**A l'attention de Monsieur Roland Lessmeister, Commissaire enquêteur**

**A. PORTER A CONNAISSANCE**

**A.1. Lecture et commentaires du porter à connaissance**

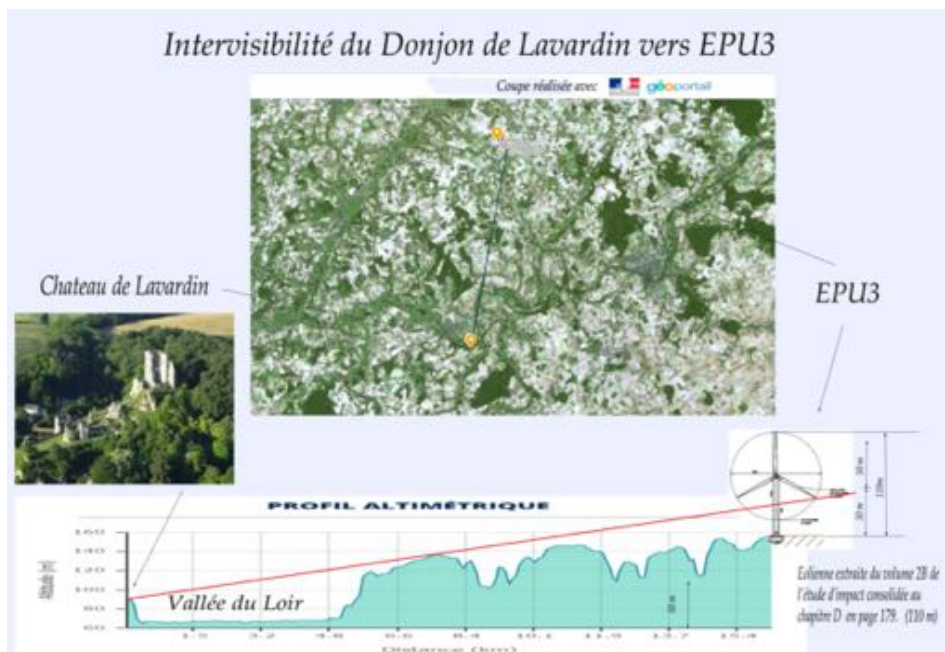
S'agissant de Lavardin, notre contribution à la première enquête n'a pas pris une ride et nous sommes stupéfait que le promoteur ait l'audace de revenir sur le sujet sans corriger sa grave malhonnêteté d'origine sur l'emplacement des clichés:

« A Lavardin, le cliché du photomontage 30 est fait depuis le pont d'accès au château. Or celui-ci est situé au Sud de la butte du château alors que la vue se fait depuis le Nord, et un simple regard sur les courbes de niveaux montre qu'il n'est qu'à 90 m d'altitude alors que le sommet de la butte au pied du donjon est 30 m plus haut, à 120 m d'altitude. C'est naturellement de là que la vue monumentale est perceptible et il s'agit d'une tromperie manifeste.

Prétendre que du château de Lavardin, le dégagement visuel est « restreint », après avoir été sur place, ne peut pas être imputé à la méconnaissance du lieu.

D'autant qu'à 1 km de là, on constate la co-visibilité du donjon avec le château d'eau d'Epuisay! On voit ci-dessous la proportion des machines visible depuis la butte et non depuis le pont sur les douves. »

Il est sidérant de voir que le promoteur persiste à prendre **des clichés depuis un point bas situé du côté opposé à la vue** alors que la remarque lui a déjà été faite au cours de l'enquête du projet initial. Il est non moins surprenant qu'il affirme qu'avec des machines de 25 m plus hautes « aucune différence n'est perceptible entre le projet autorisé et la modification souhaitée ».

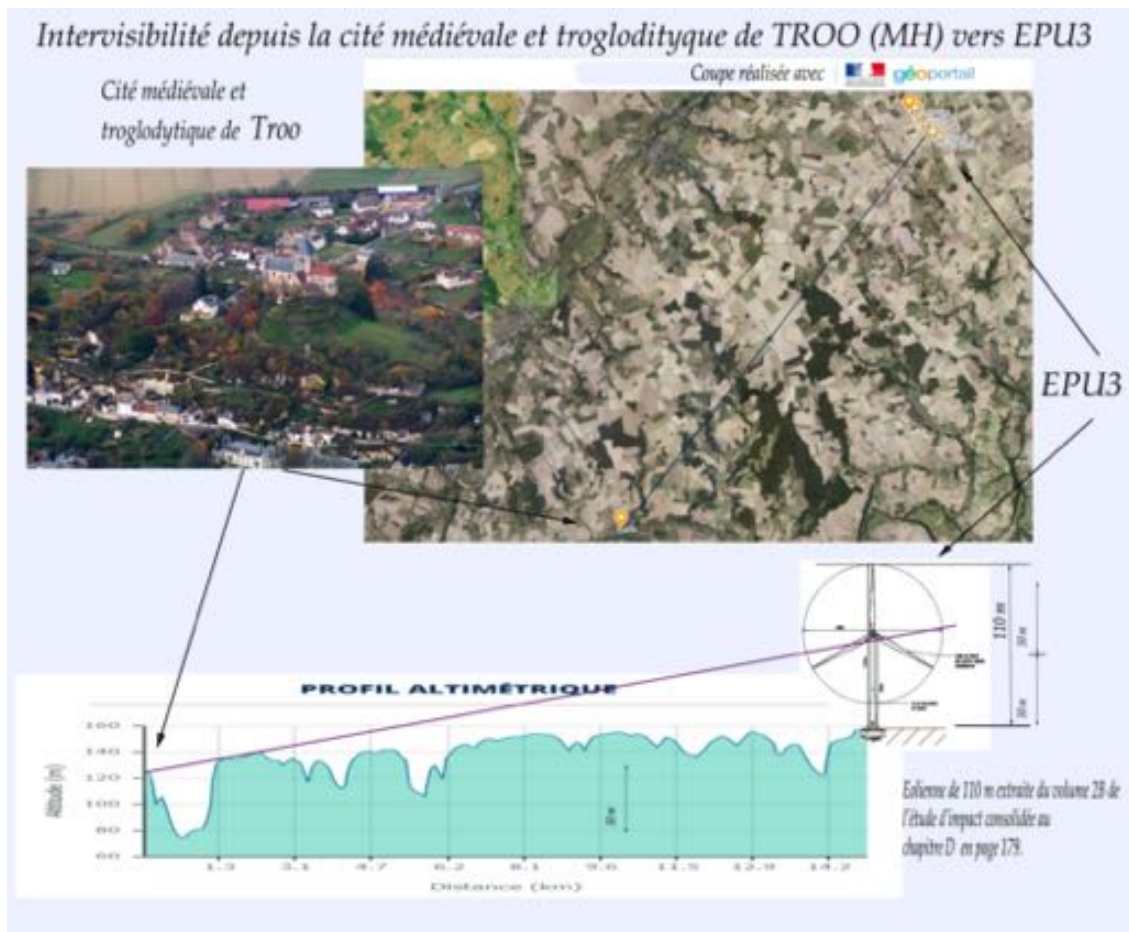
S'agissant de Montmarin, il en va de même et voici ce que nous faisons valoir à la CDNPS (document écrit remis pour ajout au compte-rendu) qui examinait le projet d'origine, en soulignant la très grave responsabilité prise par le Commissaire enquêteur sur l'emplacement de la prise de clichés:

- 1) Le promoteur affirme avoir pris le cliché de sa simulation au portail du château, ce qui est faux car du portail aucune vue sur le grand paysage n'est possible.
- 2) L'altitude du point de prise de cliché ne tient aucun compte de celle de la terrasse monumentale, du perron et des étages du monument et permet de dissimuler les conséquences du projet sur ces éléments.
- 3) Le commissaire doit bien reconnaître que la photo a été prise depuis un « pré » mais prétend que cette différence d'altitude est égale à « 3 m », ce qui est faux.
- 4) Le promoteur (page 14 de son mémoire) reconnaît lui-même 10 m de différence.

5) La vérité se situe entre 10 et 25 m selon les points du monument retenus.

Conclusion: là encore les documents présentés à l'administration comme au public sont totalement faux.

**Sur quelle naïveté le promoteur compte-t-il pour user des mêmes méthodes sans le moindre scrupule lors de cette nouvelle enquête?**

## Intervisibilité depuis le chateau de Vendome (MH) et Covisibilité avec la ville de Vendome avec EPU1

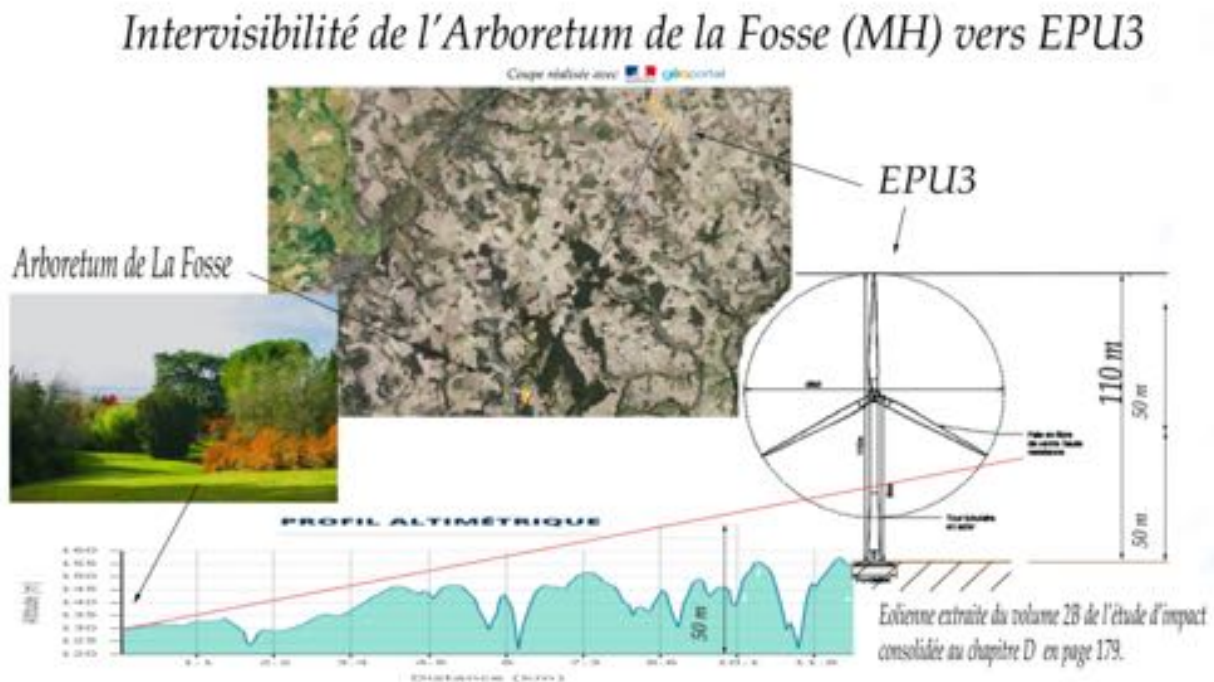
A Vendôme, la méthode est la même qu'à Lavardin: les clichés n'ont pas été pris depuis le point haut du site, mais le plus bas possible! Voici ce que nous expliquions à la CDNPS:

1) Sous le prétexte qu'à 15 km les coupes de terrain de sont pas « opérantes » - selon qui? - les promoteurs ont affirmé à l'administration et au public que les éoliennes n'auraient « aucune influence visuelle »

2) La simulation (encore a-t-il fallu que le STAP la demande!) a été faite 10 m plus bas en altitude que le point haut de l'emprise.

3) Page 18 de son mémoire en réponse, le promoteur affirme pourtant que 5 m d'écart peuvent changer considérablement les visibilités.

Conclusion: non seulement le public et l'administration ont été trompés, mais la CDNPS du point de vue paysager ne peut pas accepter cela.

Voilà que maintenant le promoteur nous explique à la fois que les éoliennes seront « très peu visibles » et qu'elles n'auront néanmoins « aucune influence visuelle ». **On nous permettra de relever la contradiction entre très peu et aucune**, et là encore redouter l'accroissement des hauteurs.

Enfin on relèvera le flou entretenu sur la valeur du photomontage fourni que le promoteur lui-même qualifie d'esquisse!
